## Rapport de contrôle d'installations électriques à basse et à très basse tension

RÉF. 143/2024/59002/01:2

ADRESSE DU CONTRÔLE Boulevard Louis Schmidt 52 (étage 5) - 1040 Etterbeek

TYPE DE CONTRÔLE Visite de contrôle vente ancienne installation (8.4.2)

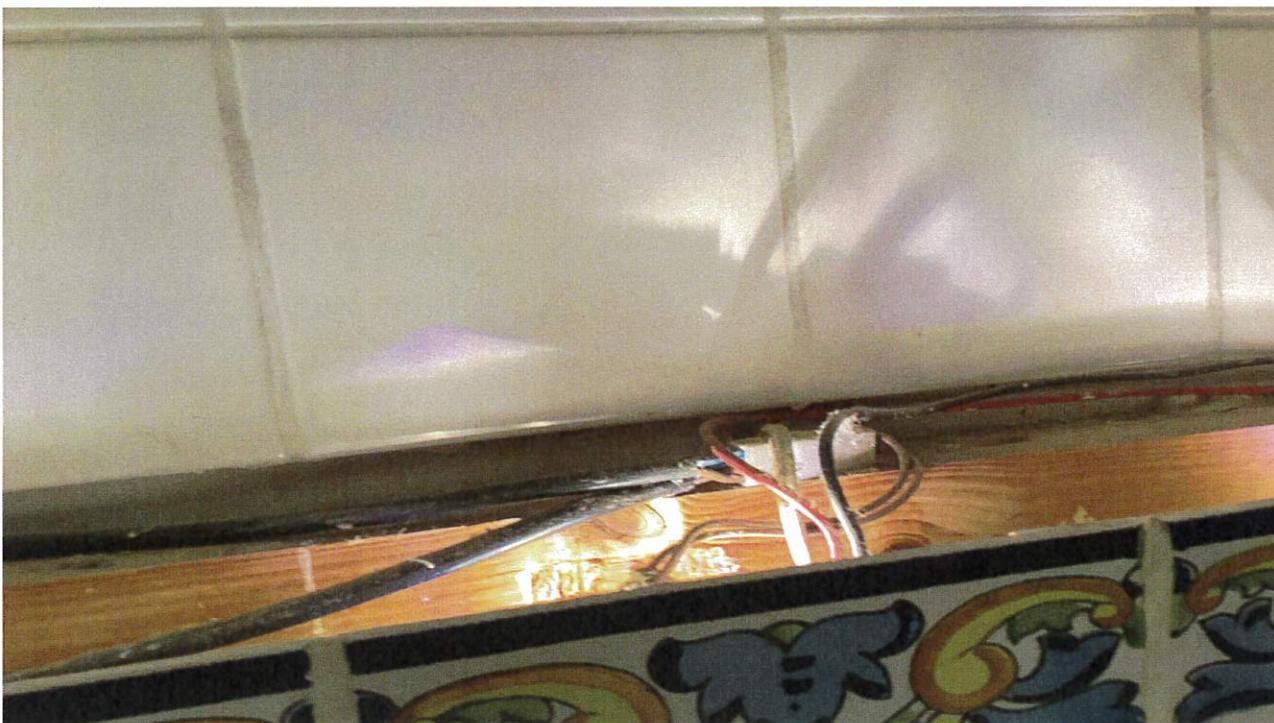
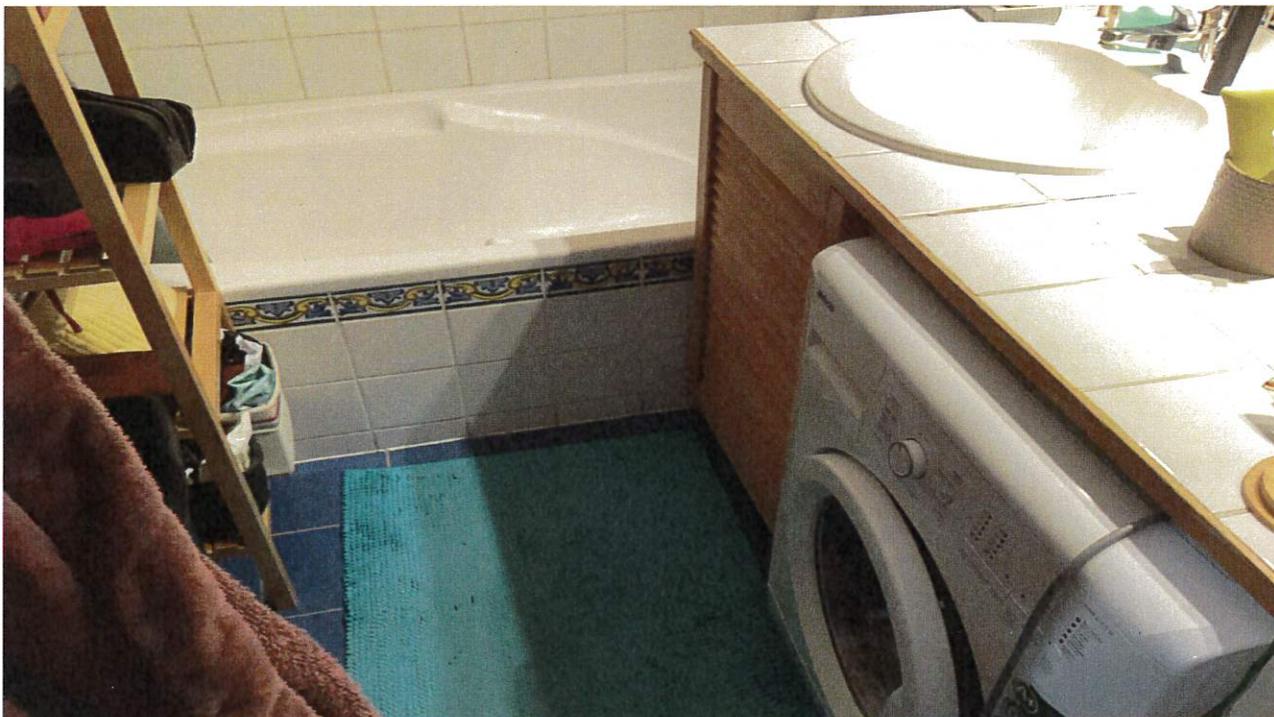
Les fondations datent	D'avant le 1/10/1981	Dispositif différentiel de tête	ID - 40A - 300mA - type A - test OK
Type d'électrode de terre	Piquets - Prise de terre commune	Dispositif différentiel supplémentaire	absent
Résistance de dispersion de la prise de terre (Ω)	27 (MIB)	Fixation/Etat/Détérioration matériel	Pas OK
Conformité des liaisons équipotentielles et des PE communes	NA - concerne les parties communes	Contrôle visuel appareils fixes et/ou mobiles	Pas OK
Test de continuité	Pas concluant	Protection contre les contacts directs	Pas OK
Contrôle boucle de défaut	Concluant	Résistance générale d'isolement (MΩ)	0,03
Protection contre les contacts indirects	Pas OK	Adéquation DPCDR - prise de terre	OK
		Adéquation protections surintensités - sections	OK
Le ou les socles de prise en défaut sont localisés dans	toutes les pièces - le four		
Circuits en défauts d'isolement	Voir photo en annexe
